工程指示 / 要求簡箋(E.I.)

工程指示編號：EI / 3080 / 21

工程編號：J - 852

工程名稱：亞皆老街中電

名稱	F.D門組裝圖	制圖	LHR	2020.10.22	修改	A	B	C
材料	详见本图附表	復核	-	-	日期	2021.01.05	2021.03.23	2021.04.18
顏色	UCT806812XL-3	批准			圖號	ASS-FD-UN01

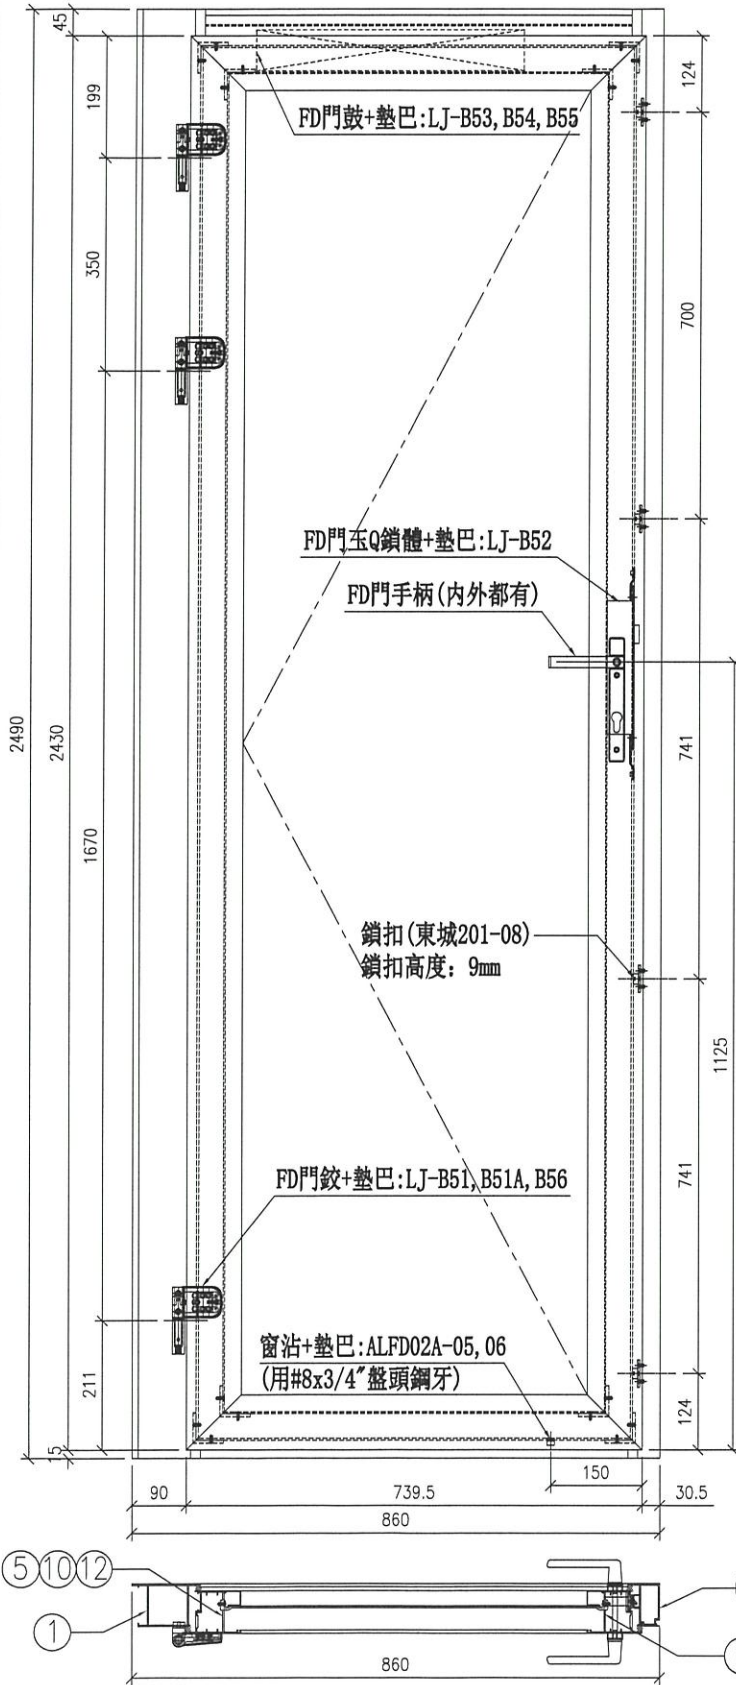
C 版: 1) FD 門拉手中，跟售樓處為完成面上 1105，修改拉手中位置加工圖. 修改拉手高度，扭鎖無匙.

C 版: 2) 扭鎖確定不噴色，不帶匙孔款. 3) T3: 3,5,6/F 已完成出貨，之後出新單補料.

名稱	FD門玻璃線	制圖	LHR	2020.10.21	修改	A	B	
材料	X85853	復核	-	-	日期	2021.01.05	2021.04.18	
顏色	UCT806812XL-3	批準			圖號	CW-FD-14

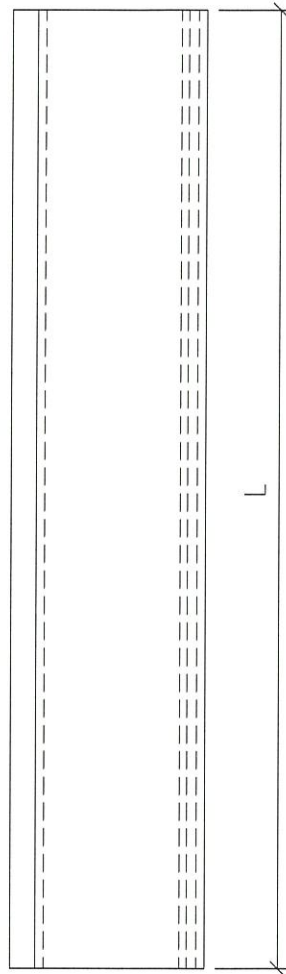
D 版: 已修改玻璃線及其開料單. *(已畫的不用修改)*
